改善箇所説明①

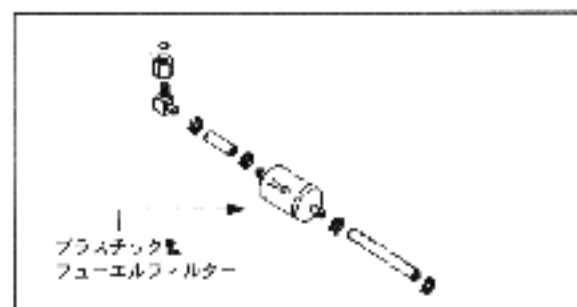
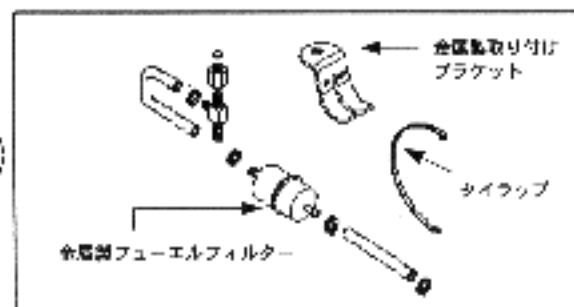
基準不適合発生箇所

燃料フィルターの燃料ホース結合部の強度が不足しているため、そのままの状態で使用を続けると当該結合部が損傷し、最悪の場合、燃料が漏れて火災に至るおそれがある。

全車両、燃料フィルターを対策品に交換する。

未対策品はプラスチック製であり、原動機へ固定されていないのに対し、対策品は金属製であり、金属製の取り付けブラケットとタイラップにて原動機に固定されている。
